**SPIŠAK PRIMJEDBI I PREDLOGA**

**SA JAVNE RASPRAVE NA NACRT DUP-a „OSTROVO“**

**SA ODGOVORIMA OBRAĐIVAČA (RZUP-PODGORICA)**

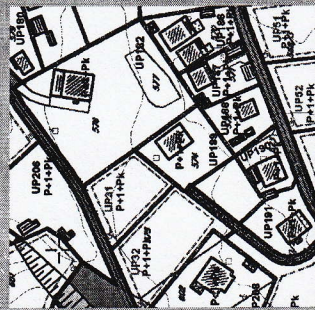
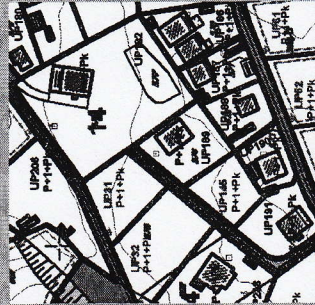
Redni broj	Ime i prezime	Broj kat. parcele	Pregled dostavljene primjedbe	Skica iz Nacrta plana	Skica korigovana po primjedbama	Odgovori
1	Marković Milovan	641	<a href="#">1.pdf</a>			<p><b>1. Primjedba se prihvata.</b> Ulica koja je u Nacrtu plana bila planirana paralelno sa "zaobilaznicom" je ukinuta, i formirana je nova saobraćajna mreža u pravcu istok-zapad.</p> <p><b>2. Primjedba se prihvata.</b> Izvršena je preparcelacija na dvije urbanističke parcele.</p> <p><b>3. Primjedba se prihvata.</b> Daje se mogućnost izgradnje suterena ili podruma čija BGP ne ulazi u obračun površina ukoliko se podrumске i suterenske etaže u osnovnom objektu koriste za garažiranje i tehničke sisteme objekta.</p> <p><b>4. Primjedba se prihvata.</b> Formirana je saobraćajnica koja ima priključak sa istočne strane na "zaobilaznicu".</p> <p><b>5. Primjedba je neosnovana.</b> Nadležnost obrađivača nije da određuje rang saobraćajnice.</p>

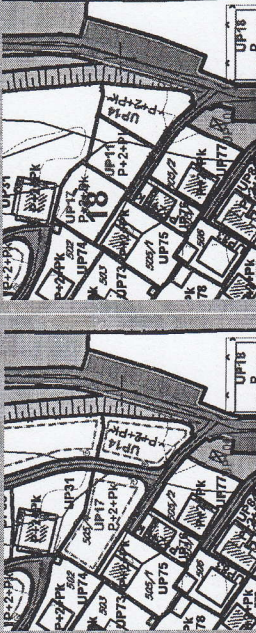
### 1. Primjedba se prihvata.

Put je u odnosu na Nacrt plana iscrtan po koordinatama i produžen do UP 182.

### 2. Primjedba se prihvata.

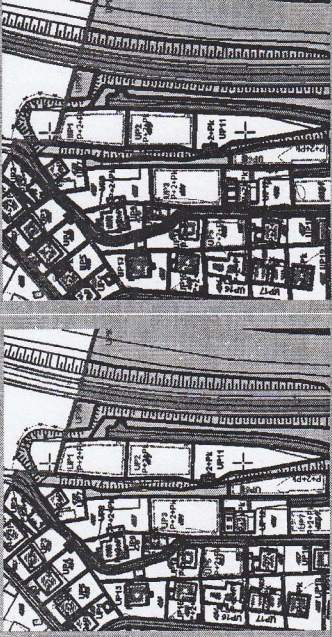
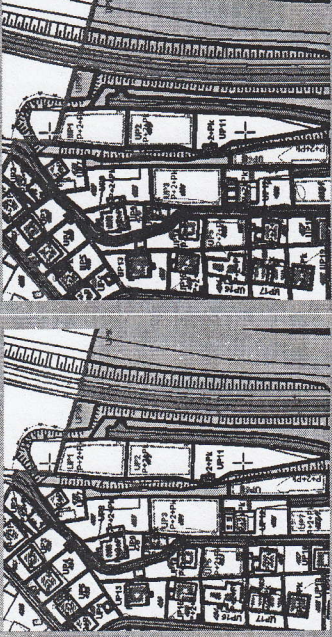
UP 208 je formirana po dostavljenim koordinatama.

### 3. Primjedba se prihvata.

UP 57 iz Nacrta plana podijeljena je na dvije urbanističke parcele.
